対策箇所説明図（その①）

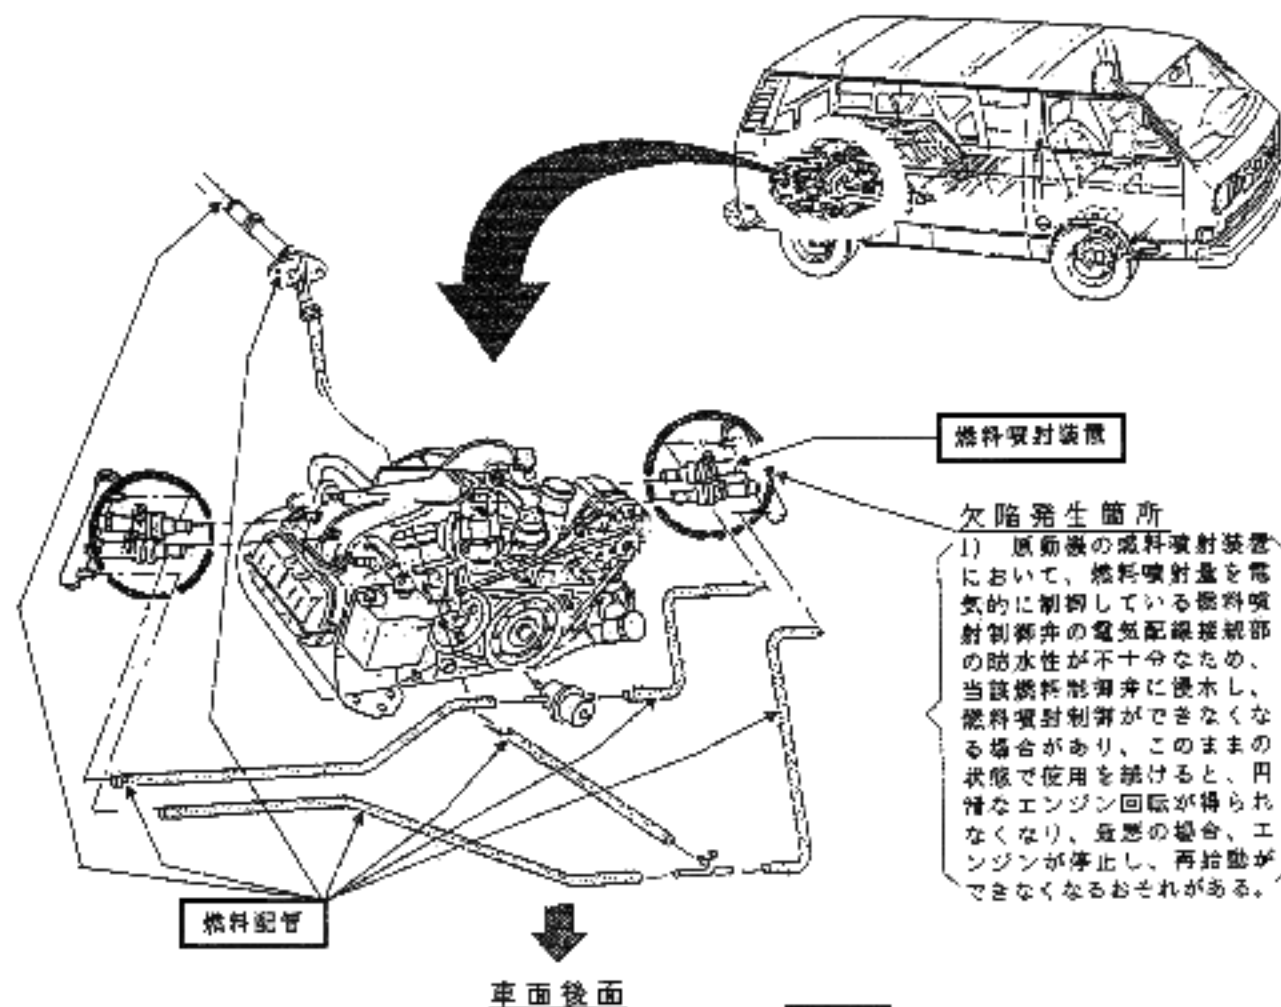
- 1) 全車両、燃料噴射装置を対策品と交換するとともに、再使用のできない燃料配管を新品と交換する。

燃料噴射装置の対策品は、配線接続部の樹脂製電気配線接続部が緑色。
 （対策前は樹脂製電気配線接続部が黄色）
